Fedje Sardinfabrikk

Kontrollrapport brannteknisk kontroll av utførelse

Dokumentnr.: KPR-Slutt

2023-05-22 Oppdragsnr.: 5164799

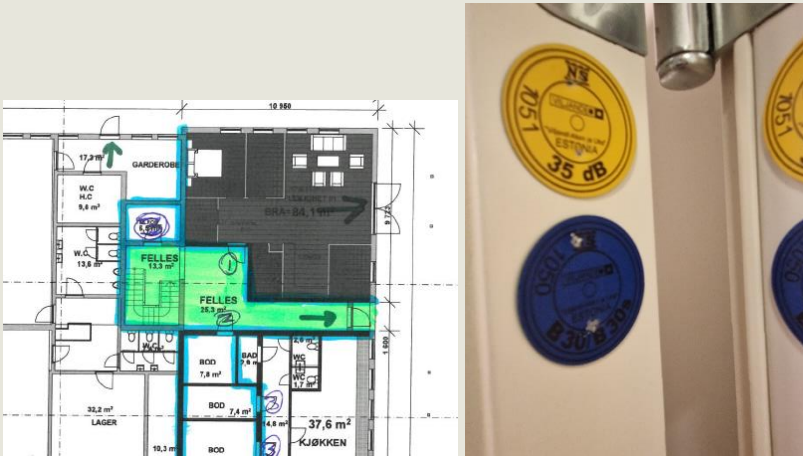
ID #	Fag	Avvik funnet		Tiltak	Utført
		Sted	Beskrivelse		
1	RIB/ BH	Balkong plan 2/3	 Det mangler sikring av bæring til balkongene for plan 3. Selve bæringen er i plan 2. De andre «søylene» er sikret rundt i bygget.	Søylene må sikres tilsvarende som ellers i bygget.	Søylene er bekreftet lukket per mail og angitt med bilde per mail 24.08.2022 Tilbakemelding fra RIBr er gitt per mail til Tore Frugård fra Øyvind Bergan den 11.08.2022. Kopi av denne er videresendt fra Frugård til oss. Avvik lukket.

ID #	Fag	Avvik funnet		Tiltak	Utført
		Sted	Beskrivelse		
2	ARK/ RIBr	Plan 1 Trapp mot cafe	  I trapp er det ett lager uten dør med brannklasse. Generelt sett så tillates det ikke lagring av brennbare materialer i rømningsvei.	RIBr/BH må vurdere om rommet skal brukes og hvilket brannkrav som kreves.	Rom er tømt og bekreftet per mail 18.08.2022 Tilbakemelding fra RIBr er gitt per mail til Tore Frugård fra Øyvind Bergan den 11.08.2022. Kopi av denne er videresendt fra Frugård til oss. Avvik lukket.
3	ARK/ RIBr	Plan 1 utvendig trapp	  Trapp går motsatt vei av hva branntegningene viser.	RIBr må vurdere hvilke tiltak som må utføres som følge av dette.	Tegning er oppdatert + Tilbakemelding fra RIBr er gitt per mail til Tore Frugård fra Øyvind Bergan den 11.08.2022. Kopi av denne er videresendt fra Frugård til oss. Avvik lukket.

ID #	Fag	Avvik funnet		Tiltak	Utført
		Sted	Beskrivelse		
4	ARK/ RIBr	Innvendig hjørne i plan 3	 Vindu i skråtak er angitt med brannklasse på tegning, denne er oppført uten brannmotstand.	RIBr må vurdere om vindu skal ha brannmotstand som angitt på tegning, eller om den kan beholdes uten. BH må utføres tiltak iht. konklusjon fra RIBr	Vurdering gjort av RIBr. Tilbakemelding fra RIBr er gitt per mail til Tore Frugård fra Øyvind Bergan den 11.08.2022. Kopi av denne er videresendt fra Frugård til oss. Avvik lukket.
5	ARK/ BH	Rømning fra leilighet i plan 3 «over» selskapsl okalet	 Balkong går ikke helt inn til veggen, slik at en har en mulighet for å falle ett plan ned.	Hull må tettes og rekkverk må tilpasses slik at en ikke har mulighet for å falle ned ett plan.	Tiltak utført og bekreftet lukket per mail og angitt med bilde per mail 24.08.2022 Tilbakemelding fra RIBr er gitt per mail til Tore Frugård fra Øyvind Bergan den 11.08.2022. Kopi av denne er videresendt fra Frugård til oss. Avvik lukket.

ID #	Fag	Avvik funnet		Tiltak	Utført
		Sted	Beskrivelse		
6	ARK/ RIBr	Rømning fra leilighet i hjørnet i pan 3	 På nye branntegninger er leilighet angitt som kun har en rømningsvei og derav ikke kan benyttes. Det er i dag tilrettelagt med rømning via skråtak med stige/trapp innvendig.	RIBr må vurdere om denne rømningen er tilfredsstillende og evt. hvilke tiltak som må utføres. BH må utføres tiltak iht. tilbakemelding fra RIBr	Vurdering gjort av RIBr. Tilbakemelding fra RIBr er gitt per mail til Tore Frugård fra Øyvind Bergan den 11.08.2022. Kopi av denne er videresendt fra Frugård til oss. Avvik lukket.
7	RIBr/ BH		 Dør til bod i trapperom er angitt på tegning som EI 60. Dør som er satt inn er EI 30	RIBr må vurdere om kravet skal beholdes ellers reduseres. BH må utføres tiltak iht. tilbakemelding fra RIBr	Vurdering gjort av RIBr. Tilbakemelding fra RIBr er gitt per mail til Tore Frugård fra Øyvind Bergan den 11.08.2022. Kopi av denne er videresendt fra Frugård til oss. Avvik lukket.

ID #	Fag	Avvik funnet		Tiltak	Utført
		Sted	Beskrivelse		
8	RIBr/ BH	Rømning fra plan 3 leilighet	 På branntegninger er det angitt to trapper fra balkongen fra plan 3. I dag har leilighet lengst til venstre etablert egen «lukket» balkong, i tillegg har balkongen kun en trapp og ikke to som angis på tegning.	RIBr må vurdere tiltak, BH må implementere disse.	Vurdering gjort av RIBr at vegg fjernes og det etablere stige i ene enden. Tilbakemelding fra RIBr er gitt per mail til Tore Frugård fra Øyvind Bergan den 11.08.2022. Kopi av denne er videresendt fra Frugård til oss. Tiltak utført og bekreftet lukket per mail og angitt med bilde per mail 24.08.2022 Stige er montert og dokumentert/bekreftet per mail 18.01.2023. Løsningen er også utbedret per mail. 20.05.2023 ved at det er etablert port og letter tilkomst til stigen. Avvik lukket.

ID #	Fag	Avvik funnet		Tiltak	Utført
		Sted	Beskrivelse		
9	RIBr/ BH	Branncell einndelin g leilighet	 Brannskillet i plan 2 (og plan 3) stemmer ikke med slik leiligheten er bygget. Som vist på skissen over går brannskillet rundt der interntrepp og de to rommene er en del av samme branncelle som leiligheten over. Bilde til høyre er tatt fra repoet og opp til plan 3. Her er det ikke dør slik som er vist på branntegning.	Brannskissene må justeres slik at de stemmer overens med det som er bygget. Til info: Justering av branntegningene kan medføre at det fremkommer andre mangler.	Rapport/tegning er revidert samt tilbakemelding fra Tore Frugård med bildedokumentasjon av lukking er mottatt 04.05.2023 Avvik lukket.

ID #	Fag	Avvik funnet		Tiltak	Utført
		Sted	Beskrivelse		
10	RIBr/ BH	Plan 2	 De tre rommene som er merket med rød sirkel er uten brannklasse.	RIBr/BH må vurdere om det skal settes inn dører eller om det midlertidig kan tillates at det etableres en vegg med dør med brannklasse for å dele opp korridoren som angitt med rød strek.	Tilbakemelding fra Tore Frugård med bildedokumentasjon av lukking er mottatt 04.05.2023 Avvik lukket.
11	RIBr/ BH	Trapperom	Brannkonseptet angir fortsatt krav til motorstyrt røykventilering.	Brannkonseptet må justeres med ny løsning eller røykventilasjon må etableres	Vurdering gjort av RIBr. Tilbakemelding fra RIBr er gitt per mail til Tore Frugård fra Øyvind Bergan den 11.08.2022. Kopi av denne er videresendt fra Frugård til oss. Avvik lukket.
